安全度の考え方、高潮の時の非常に厳しい条件と洪水の時の非常に厳しい条件との同時生起の考え方、直轄管理の防潮水門の基本的な考え方を説明してほしい

勢田川における高潮計画

防潮水門及び排水機場の安全度

想定東南海・南海地震の震源域及び震度分布

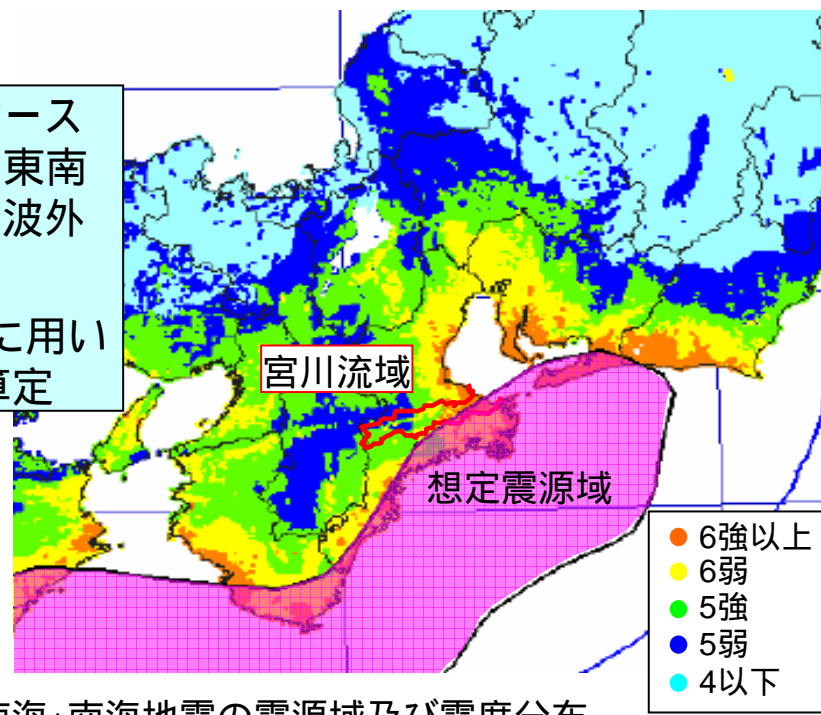
高潮堤については高さが十分だから津波が来ても問題ないとしているが、津波の場合は砕波するなど外力が違うので、強度についても検討が必要なのではないか

「東南海・南海地震」規模の津波が発生した場合においても、高潮堤防及び防潮水門ともに必要な安全度は確保できることを確認している

- 様々な地震外力の検討ケースから、最も危険となった、「東南海・南海地震」を対象に津波外力を照査
- 波力については、一般的に用いられる谷本らの式により算定
